# REHABILITATION DE LA FRICHE INDUSTRIELLE LEGRE-MANTE

MEMOIRE EN REPONSE  
A L'AVIS DE LA MRAE

13 Septembre 2022

**Avis délibéré  
de la Mission régionale d'autorité environnementale  
Provence-Alpes-Côte d'Azur  
sur le projet de réhabilitation de la friche industrielle Legré-  
Mante à Marseille (13)**

Figure 3: plan de masse du projet. Source : étude d'impact.

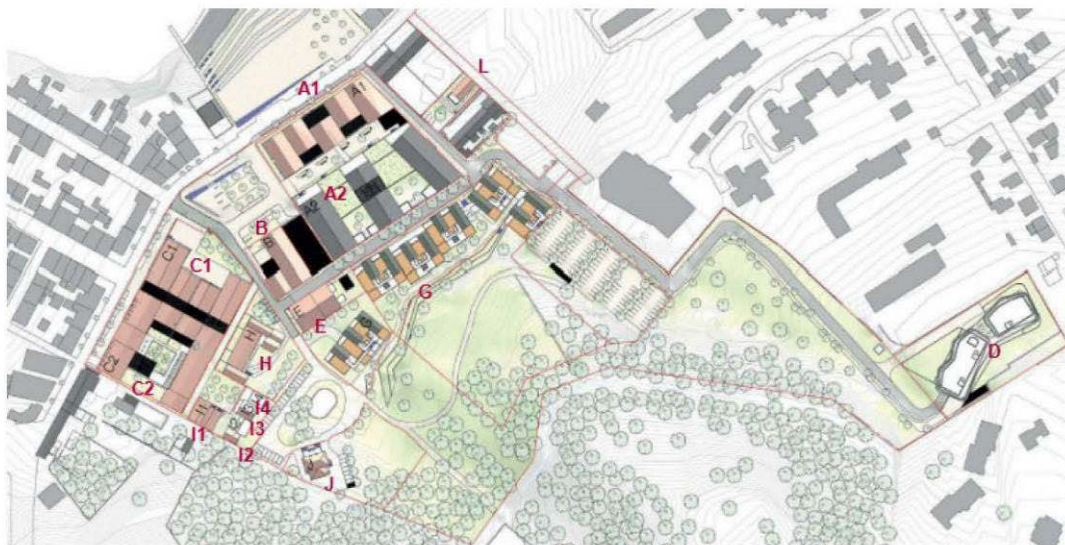
L'étude d'impact fait état de la création de 152 logements (hors résidences senior et de tourisme) au lieu de 145 comme décrit ci-dessus ; il y a lieu de lever cette incohérence.

**La MRAe recommande de préciser plus clairement l'objectif du projet, à savoir aménager le site et effectuer, au préalable, sa dépollution.**

Carte de création d'îlots de fraîcheur

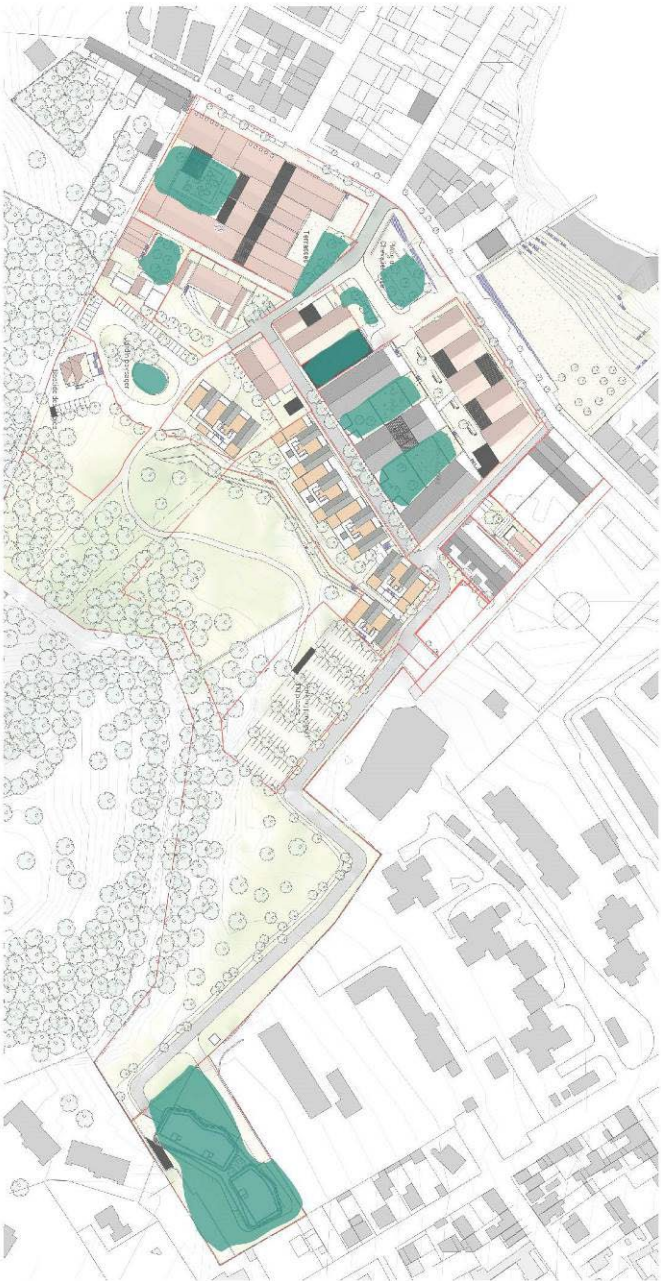
*L'introduction de l'eau (fontaine, jets d'eau...) dans l'aménagement de la place du Chevalier Roze –« essentiellement minérale » – n'est pas étudiée, alors qu'elle peut constituer une réponse efficace dans les mécanismes de rafraîchissement, par l'évaporation qu'elle génère.*

***La MRAe recommande d'exposer et de justifier les mesures prévues pour améliorer le confort thermique des bâtiments et des espaces extérieurs. La MRAe recommande également d'étudier les possibilités d'introduction de l'eau dans l'aménagement de la place du Chevalier Roze.***

Nous exposons et illustrons ci-dessous les mesures prises dans la conception du projet pour améliorer le confort thermique des bâtiments et des espaces extérieurs.

**En ce qui concerne l'aménagement de la place du Chevalier Roze, cette dernière sera précisée lors de l'élaboration de la convention du projet urbain partenarial (PUP). Dans le cadre du permis de construire, il est proposé d'installer plusieurs oliviers en pot apportant ombre et fraîcheur à cette place.**
